ILMAILUHALLITUKSEN TIEDOTUKSIA  
INFORMATION FROM THE NATIONAL BOARD OF AVIATION**MUUTOSMÄÄRÄYS**  
**AIRWORTHINESS**  
**DIRECTIVE**

M 666/76

666. Slingsby: T61 Falke. Sivuperäsinpolkimet; jalkarajoittimien lyhentäminen

Koskee: Slingsby T61A, T61B, T61C ja T61D Falke moottoripurjelentokoneita.

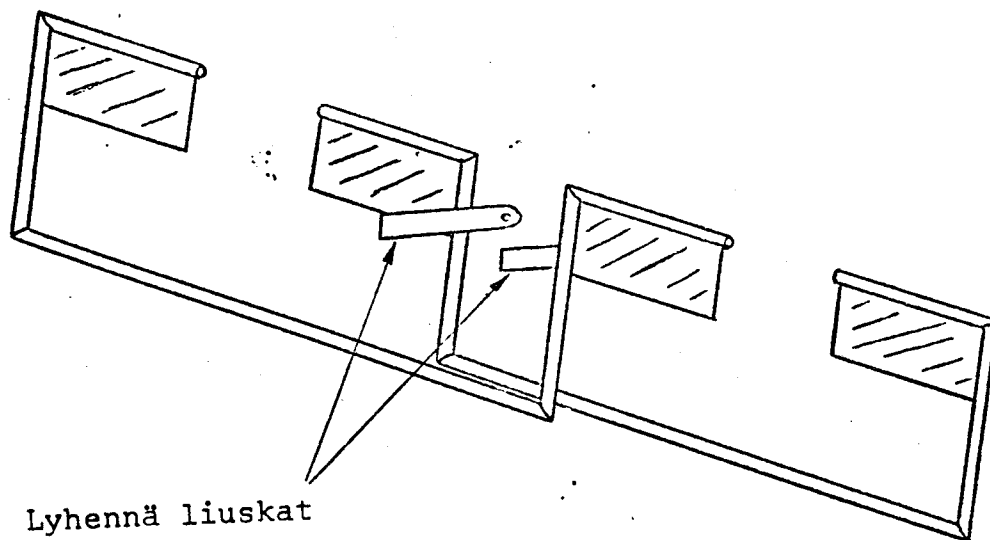
Toimenpiteet: Sisimpiin sivuperäsinpolkimiin hitsatut rajoitinliuskat voivat taipua asetettaessa jalat virheellisesti polkimille. Taipuessaan liuskat saattavat aiheuttaa polkimien lukkiutumisen.

Yllämainitun estämiseksi lyhennä liuskat 35 mm pituisiksi. (Alkuperäinen pituus on 75 mm.)

Lyhennä liuskat  
75 mm:stä 35 mm:iin
